Odpowiedź na zestaw pytań Nr 2 złożony w dniu 06.02.2018 r.

Dot. przetargu nieograniczonego pn.: „Budowa Gminnego Ośrodka Kultury w Przecławiu, gmina Kołbaskowo”

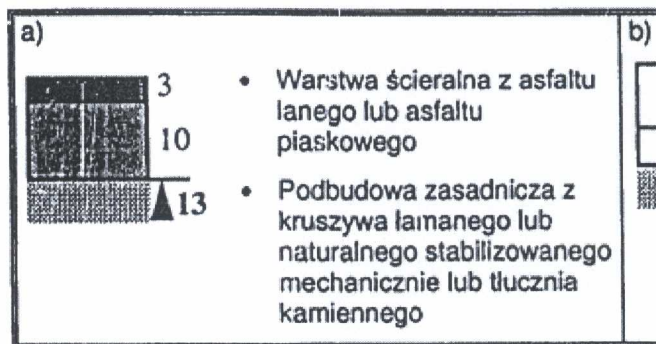
Na rysunku Z1_zagospodarowanie terenu oraz w wymienionych w opisie technicznym warstwach nawierzchni utwardzonych napisano, że ścieżki rowerowe są o nawierzchni – asfalt barwiony w masie.

W tym samym opisie technicznym do zagospodarowania terenu lecz w innych podpunktach i w STWiOR napisano - ścieżki rowerowe projektuje się z betonu lanego w kolorze ceglany.

Proszę o wskazanie które zapisy są błędne a które obowiązujące w zakresie nawierzchni ścieżki rowerowej.

W przypadku wyboru nawierzchni betonowej prosimy o podanie specyfikacji betonu oraz grubości tej nawierzchni.

Nadmieniamy, że nawierzchnia betonowa gr. 3 cm a także asfaltowa tej samej grubości jest zbyt cienka i nie gwarantuje jej trwałości więc nie może być objęta gwarancją.

Na ścieżkach rowerowych projektuje się asfalt barwiony w masie. Warstwa asfaltu grubości 3 cm jest powszechnie stosowanym rozwiązaniem na ścieżkach rowerowych.
